改善箇所説明図

改善措置の内容

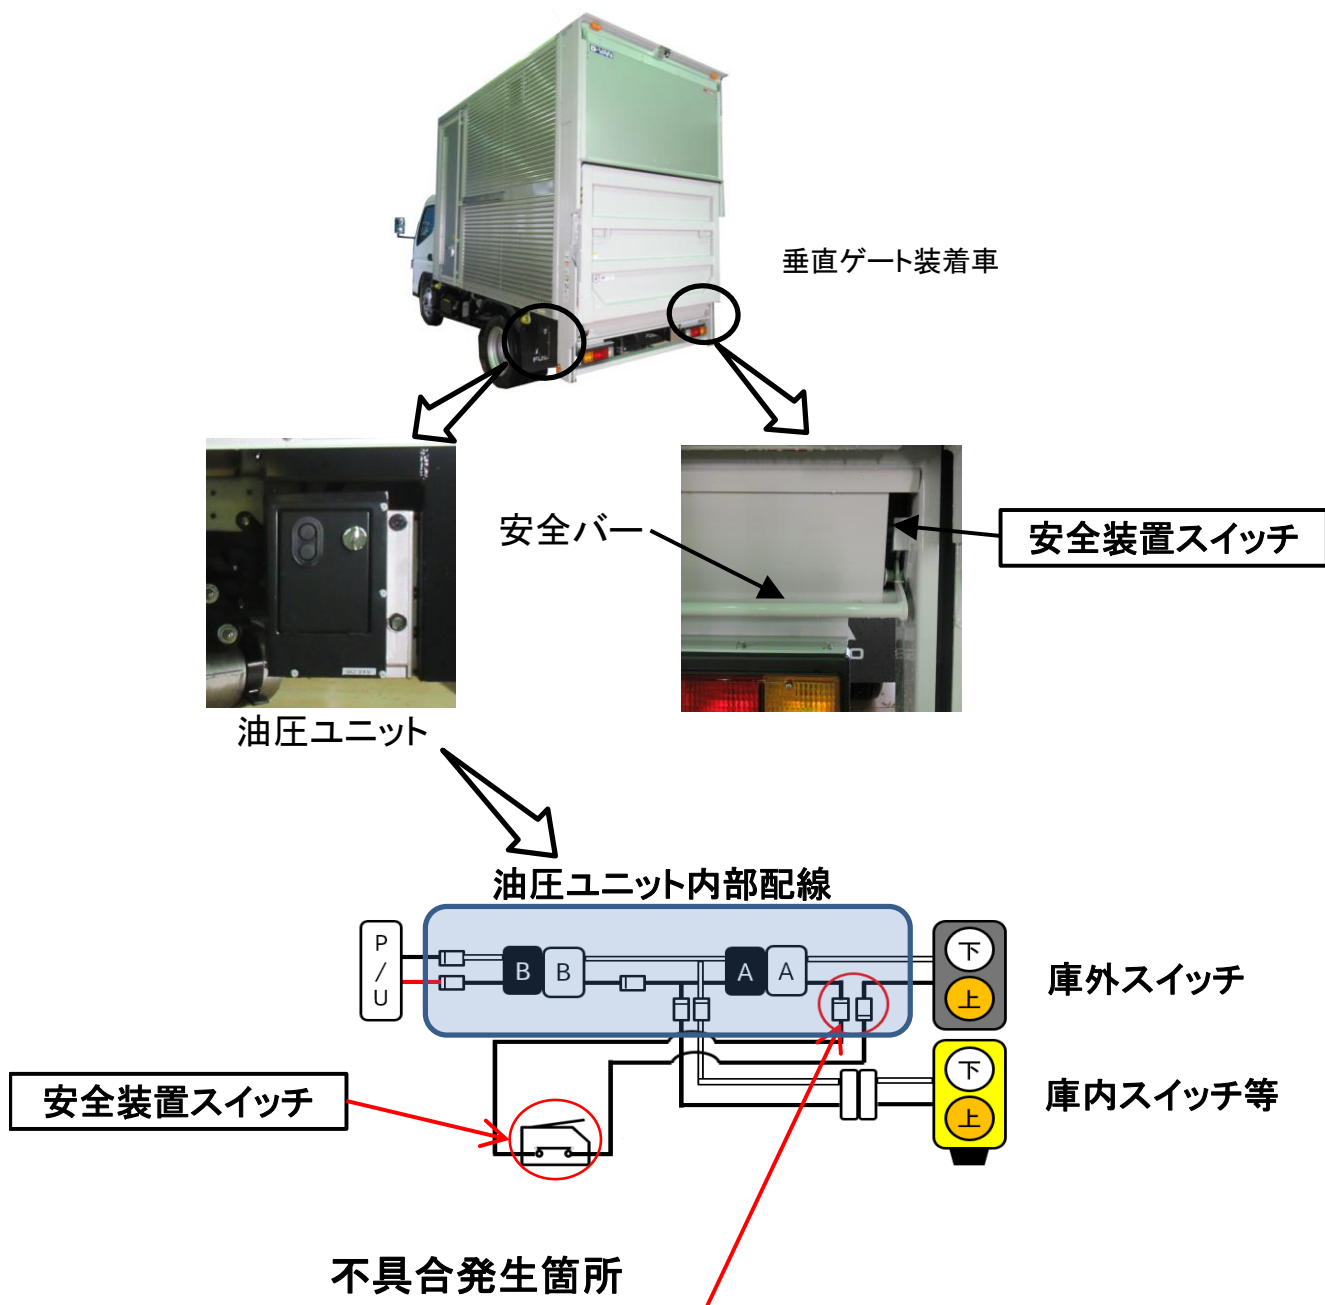
バン型トラックの後部に取付られている貨物を積卸しする垂直ゲート(昇降装置)の安全装置スイッチにおいて、配索作業が不適切なため、庫内スイッチ等の操作による垂直ゲート上昇中に安全装置が作動せず車体と垂直ゲートの間に貨物等が挟まれるおそれがある。

全車両、安全装置の配線を正規に配索する。

識別: 垂直ゲートの型式銘板に識別シール(青色)を貼付する。
